# MĚSTO MODŘICE

Váš dopis zn.: 4100/OÚPR/MMB/0076075/2024  
Ze dne: 19.02.2024  
Číslo jednací: Mod 922/2024  
Spisová zn.:

### Společné jednání o Návrhu Územního plánu města Brna pro společné jednání (2024) včetně Vyhodnocení vlivů na udržitelný rozvoj území

Rozdíl ve variantách \*Výsledky jsou platné pouze do 400 m od komunikace

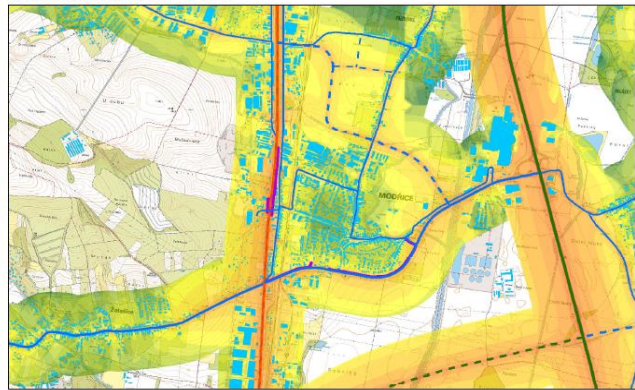
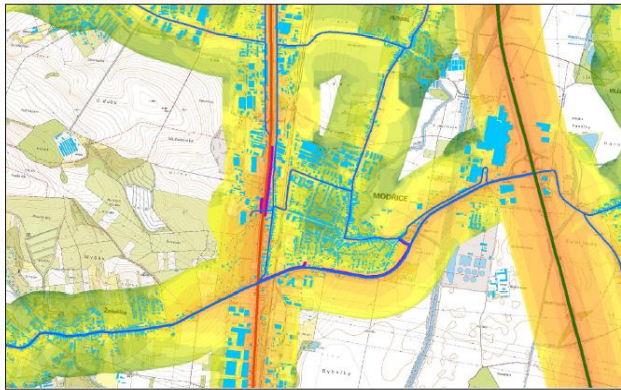
Při zpracování A1 ZUR JMK byla zpracována Příloha E.1, Hluková studie (Bucek s.r.o., 2018), která vyhodnocuje dopad jednotlivých variant řešení dopravy. Ve všech prověřovaných variantách (severní obchvat byl určen jako invariantní prvek) bylo prokázáno překročení hlukových limitů v k.ú. Modřice právě z dopravy na severním obchvatu. Na dokreslení přikládáme ukázkou z hlukové studie, grafické porovnání rozdílů nulové varianty v roce 2035 a varianty S94 v noční době.

Město Brno plánuje rozsáhlé rozvojové plochy na jihu města, které budou obsluhovány zejména komunikací Pr/1, která ale zásadně zhoršuje hlukové zatížení v části města Modřice (ulice Žižkova, Přízřenická, Severní a část Masarykova).

- splnit požadavek ZUR JMK bod 125a, písmeno d) pro územní plánování, cit. „Zpřesnit a vymezit koridor DS52 s cílem minimalizace dopadů na obytnou zástavbu, s ohledem na potřebu protihlukových opatření (např. protihlukové stěny, zemní valy) a na snížení imisních příspěvků komunikace (např. vegetační bariéry, ozelenění), s ohledem na zmírnění pohledového působení komunikace (např. vegetační bariéry, překrytí, ozelenění). Zajistit územní podmínky pro zachování či nahrazení stávající průchodnosti územím.“ Navržené řešení odůvodnit.
- ve spolupráci s investorem - JMK pro celou trasu severního obchvatu vypracovat detailní hlukovou studii a prokázat realizovatelnost záměru
